Naše značka 22-06138

ÚPRAVA VEŘEJNÉHO PROSTORU PŘED PRODEJNOU č.p. 145, KRAMOLNA p.č. 3/2 a st. 125 k.ú Kramolna

K výše uvedené stavbě jsme vydali situační zákres dne 19.10.2022 pod č.j.22-05514.

S výše uvedenou stavbou dle předložené a ověřené PD (zak.č. 22/03 – Ing. Adam Langenberger) a s vydáním příslušného povolení souhlasíme při splnění následujících podmínek:

SITUACE - NOVÝ STAV

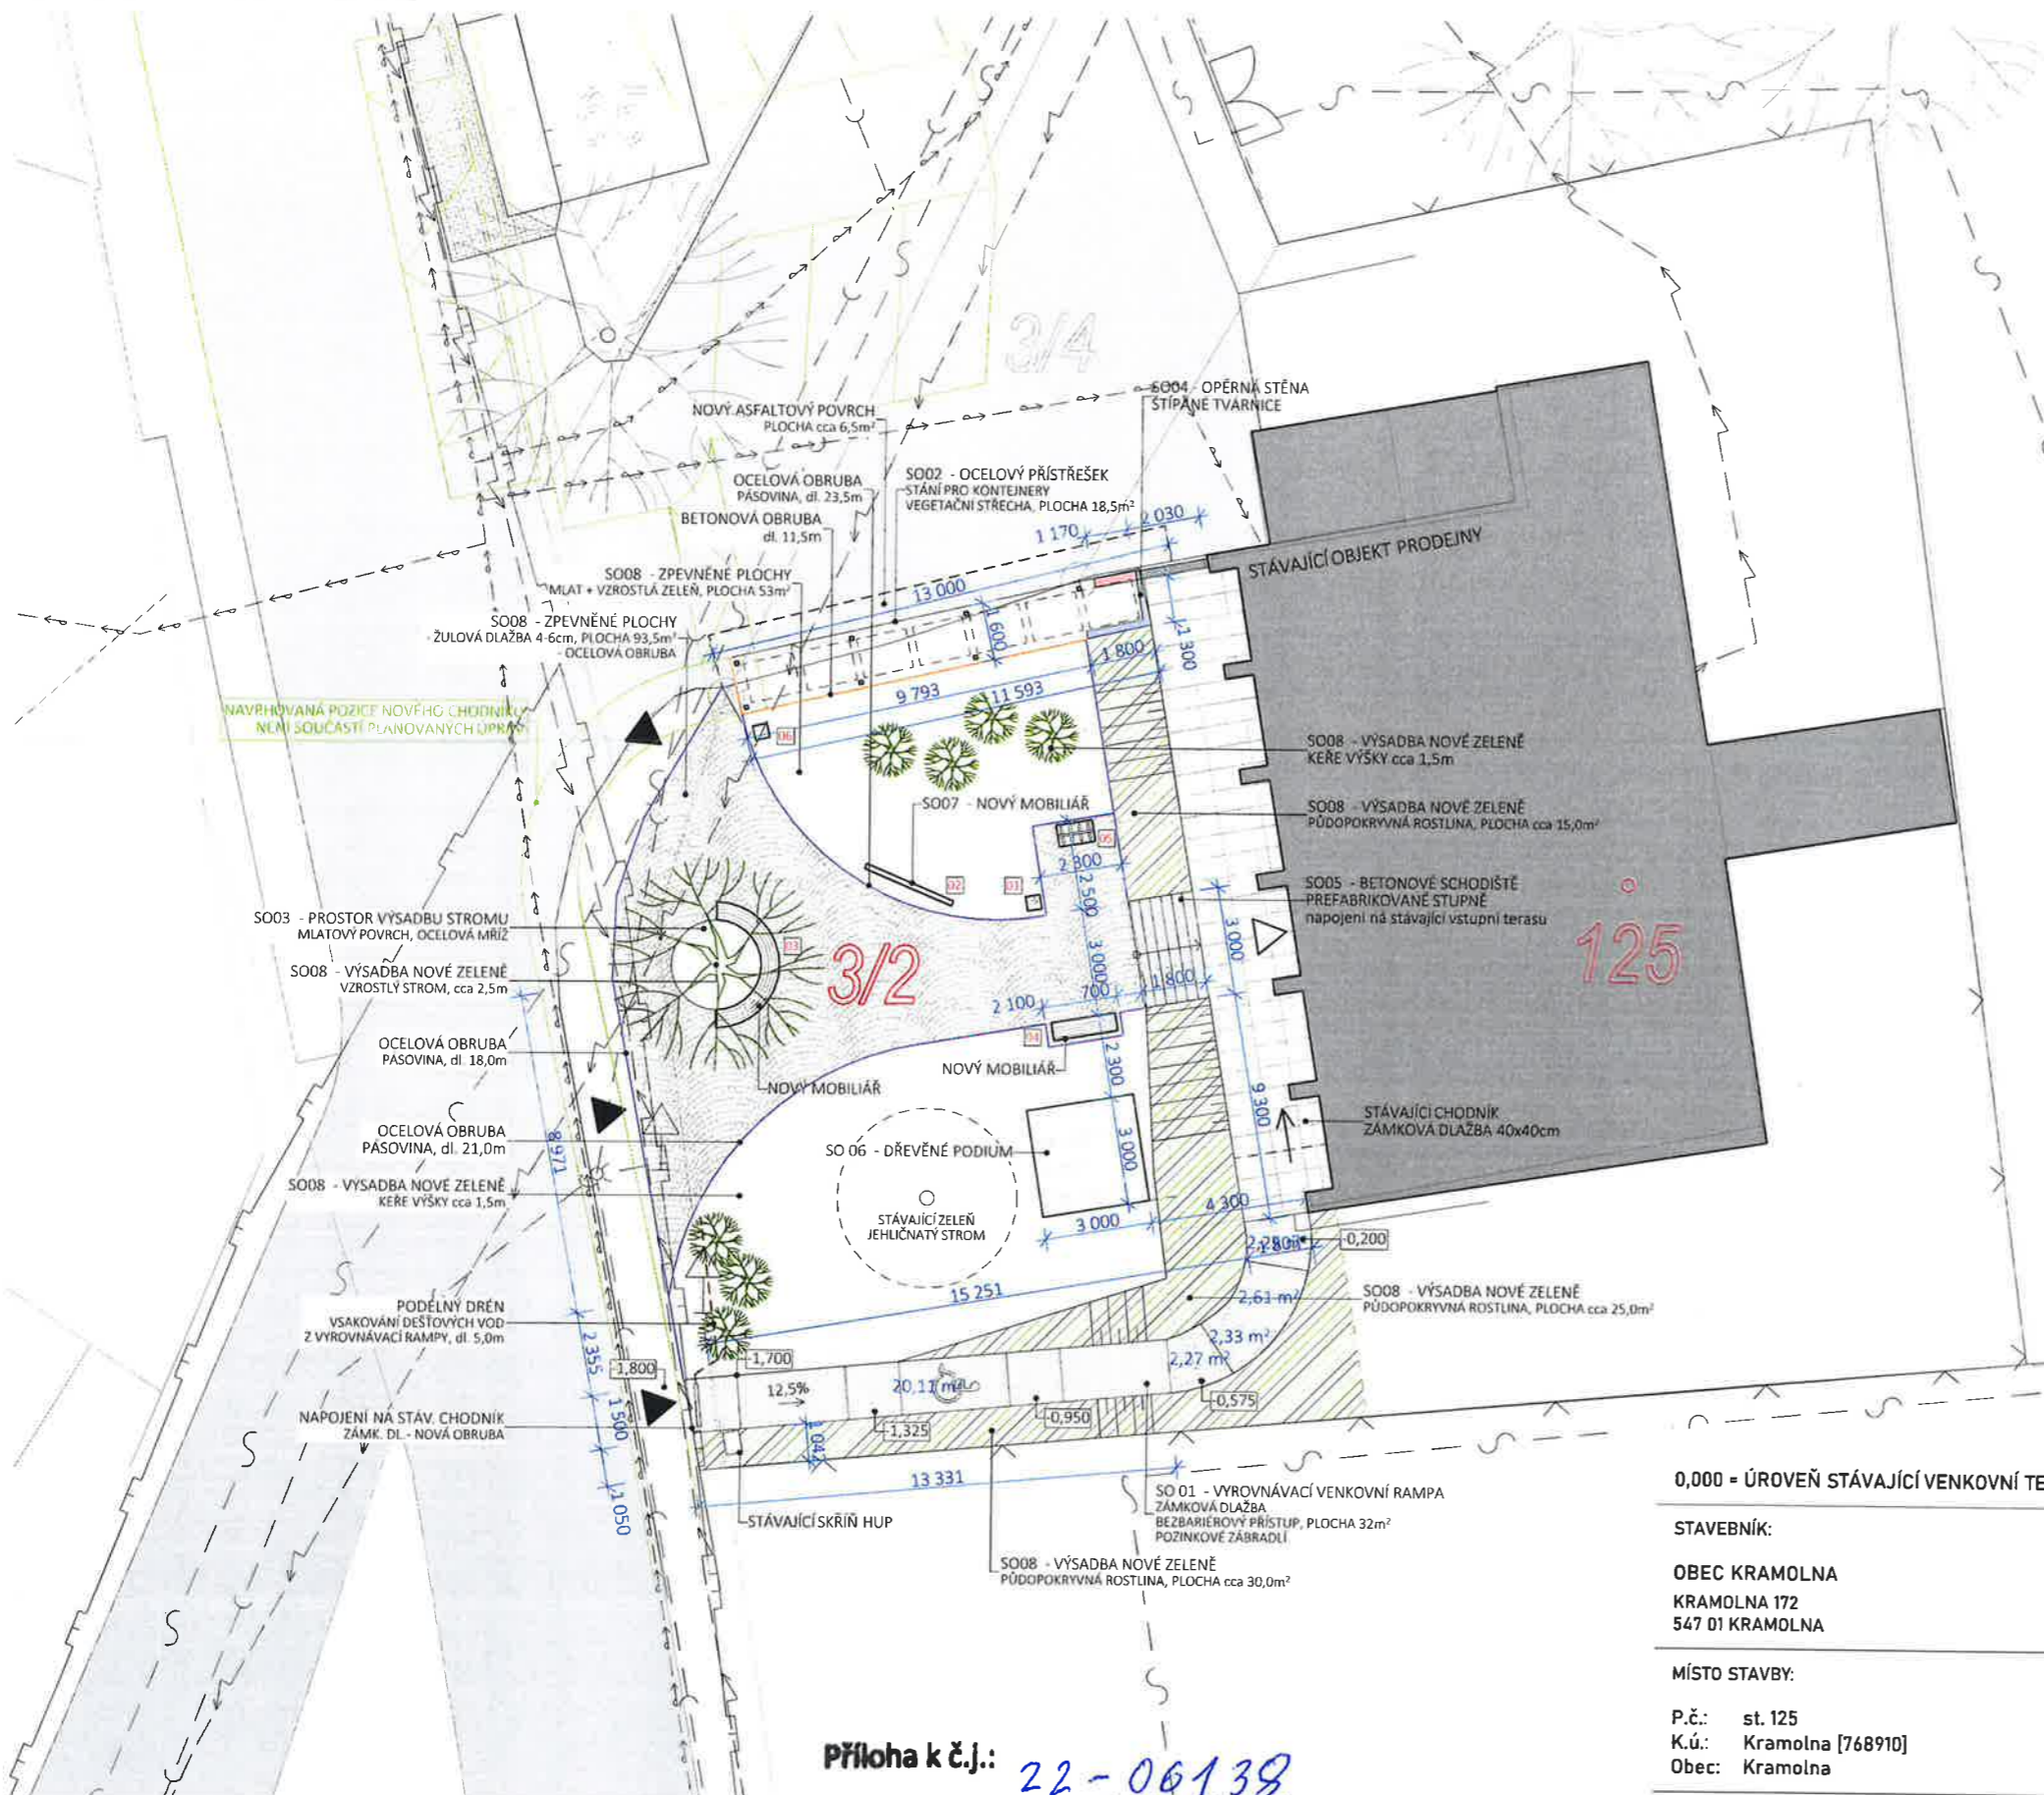
Dle předložené projektové dokumentace se jedná o rekonstrukci veřejného prostoru před prodejnou na Kramolně, dešťové vody ze zpevněných částí budou vsakovány na přilehlých zelených plochách.

Ke změně napojení na techniku infrastrukturu nedochází.

- 1) Před zahájením zemních prací je nutné provést vytyčení zařízení ve správě VaK Náchod, a.s. Vytyčení vodovodů zajistí (p. Hejzlar, tel.: 606 754 303). Vytyčení kanalizací zajistí (p. Petr, tel.: 602 105 898)
- 2) Zemní práce v ochranném pásmu našich sítí musí být prováděny ručně. Ochranné pásmo vodovodu a kanalizace od vnějšího líce stěny potrubí je vymezeno vodorovnou vzdáleností a to: do průměru 500 mm včetně – 1,5 m;
- 3) Ve vzdálenosti do 2,0 metrů od zařízení VaK Náchod, a.s. nesmí být umístěny žádné pevné stavby, sloupy, ploty, HUP atd.
- 4) Terénní úpravy v ochranném pásmu zařízení ve správě VaK Náchod a.s. musí být provedeny v souladu s ČSN 73 6005 a ČSN 75 5401 a ČSN 75 6101.
